**Carta Aliança nº 049/2021**

**Assunto:** Contribuição da Aliança Geração de Energia S.A. na Consulta Pública nº 111 de 05/07/2021 relativa a segunda fase da Consulta Pública relativa aos aprimoramentos propostos pela CPAMP (ciclo 2020-2021)

**Carta Aliança nº 045/2021**

**Assunto:** Contribuição da Aliança Geração de Energia S.A. na Consulta Pública nº 109 de 02/06/2021 relativa aos aprimoramentos propostos pela CPAMP (ciclo 2020-2021)

**Figura 64 – Backtest 2012 a 2015: PLD Sudeste**

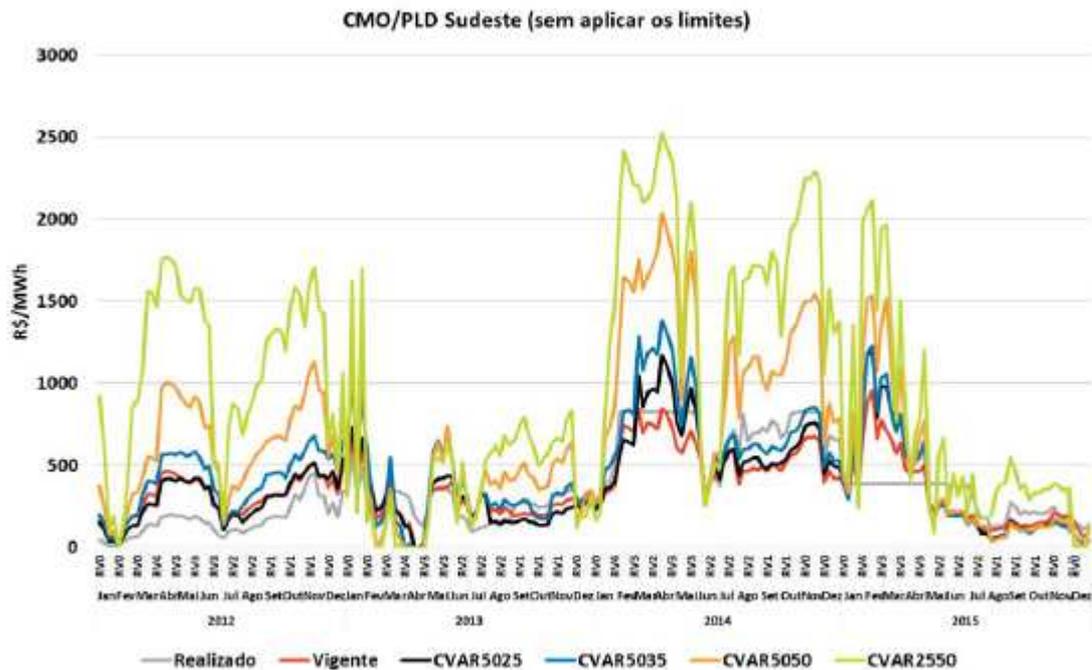
- O histórico, assim como o estudo elaborado para a CP, demonstra que a adoção do CVaR é ineficiente e apenas contribui para o aumento da volatilidade de preço. Conforme gráfico apresentado abaixo, meses de preços mínimos permanecem nos mesmos patamares enquanto os meses com preços mais elevados tiveram aumento substancial de preço. O resultado prático é o aumento da insegurança e percepção de risco para os agentes que não conseguem mensurar o risco de forma adequada tendo em vista as constantes e imprevisíveis alterações dos parâmetros do CVaR.
